Nota beantwoording zienswijzen

n.a.v. het Ontwerp TAM - omgevingsplan 'Almondehoeve'

Gemeente Oegstgeest

27 november 2025

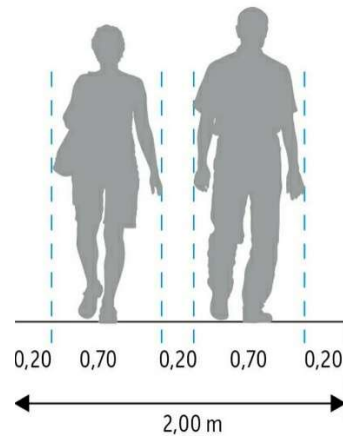
2.3	De indiener ziet graag bevestigd dat de strook tussen woongebouw en A44 niet wordt ingericht als verblijfsgebied.	Genoemde strook wordt als groenstrook ingericht en is primair bedoeld als ecologische/ groene zone voor het woongebouw, overeenkomstig het landschapsontwerp van Baljon dd. 2 mei 2025 blz. 28. Genoemde strook wordt dus niet als verblijfsgebied ingericht (zie afbeelding hieronder).	Nee.

Natuurvriendelijk talud De groenzone aan de westzijde van het plan tussen de A44 en het plangebied wordt versterkt door het verbreden van de watergang en het introduceren van een natuurvriendelijk talud. Het ruige groen kan bijna tot aan de voet van het gebouw worden doorgetrokken omdat gevelonderhoud plaatsvindt vanuit het gebouw, wat gunstig is voor de natuur.    Voorzieningen voor langdurig verblijf worden voorzien aan de oostzijde van het woongebouw rond het groene hart en langs de pastoorswetering. De strook heeft de hoofdfunctie 'Groen' toegekend gekregen. Binnen deze hoofdfunctie worden gronden alleen gebruikt voor groen-, water- en waterhuishoudkundige voorzieningen of bijvoorbeeld extensieve recreatie. Daarom is planologisch geen verblijfsgebied opgenomen in de regels van het TAM-omgevingsplan.
